## 改善箇所説明図①

### 基準不適合発生箇所

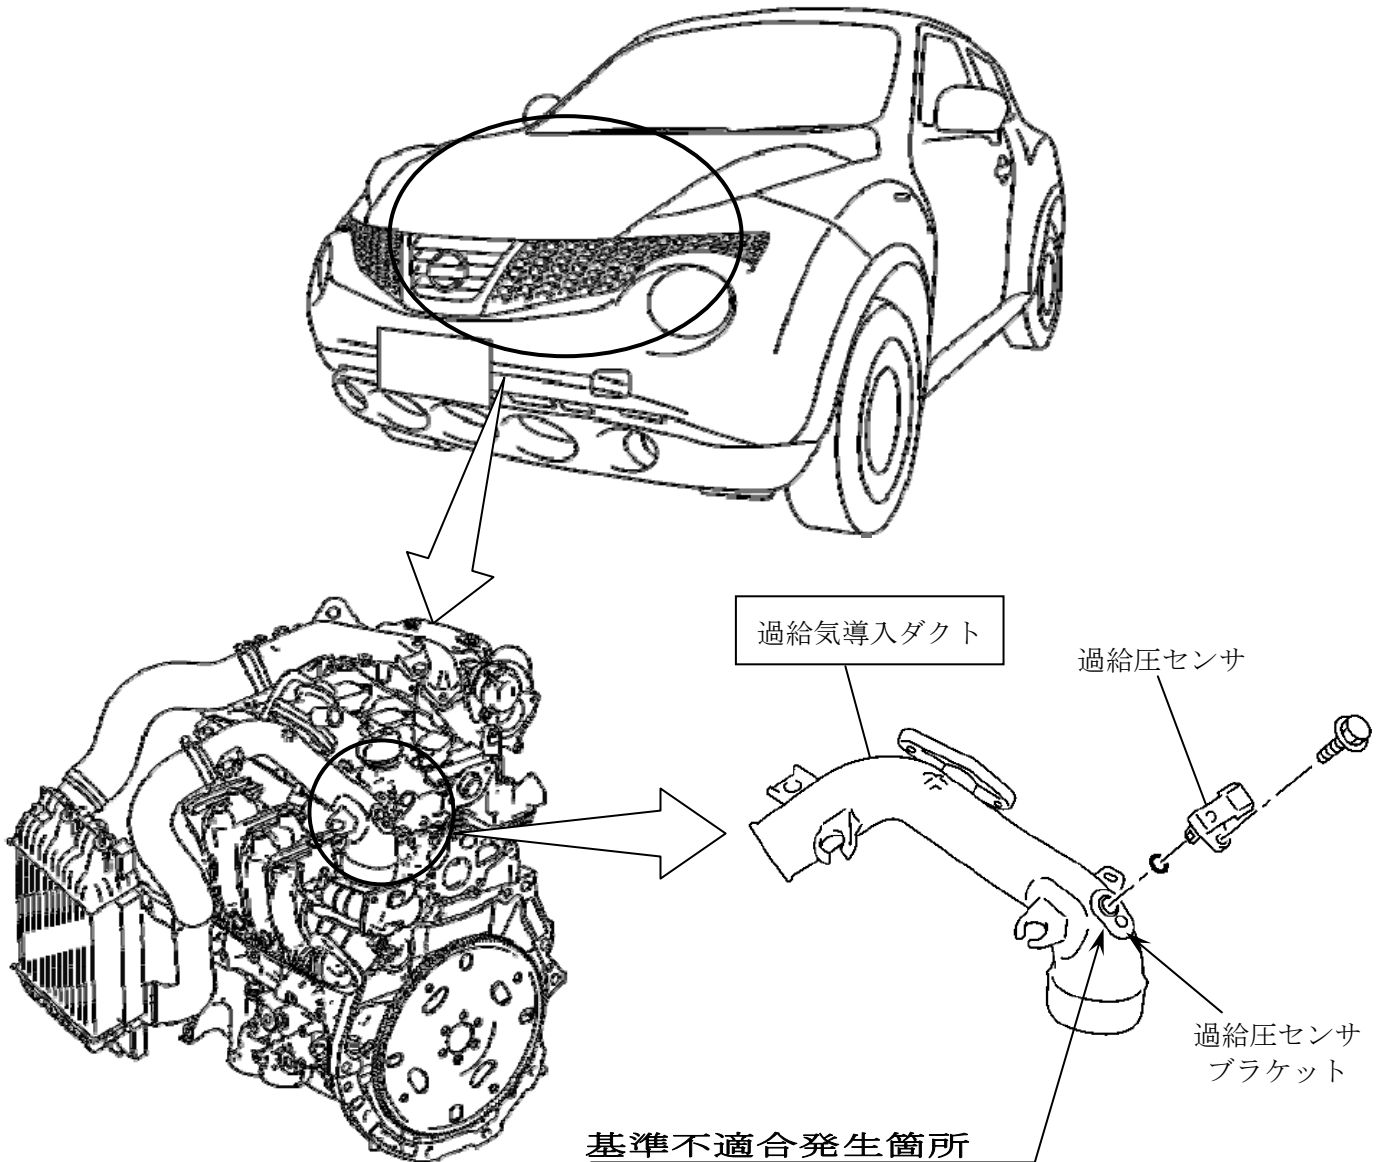
過給気導入ダクトにおいて、過給圧センサブラケット溶着部の加工が不適切なため、当該ブラケットの溶着強度が不足したものがあある。そのため、そのままの状態で使用を続けると、過給圧センサブラケットが剥離して過給圧が正しく測定されず、警告灯が点灯するおそれがあり、最悪の場合、走行中にエンストし再始動できなくなるおそれがある。

全車両、当該過給気導入ダクトの製造ロットを確認し、対象の場合は、当該過給気導入ダクトを良品と交換する。

識別：銀色のシールをモデルナンバープレートの右横に貼り付ける。
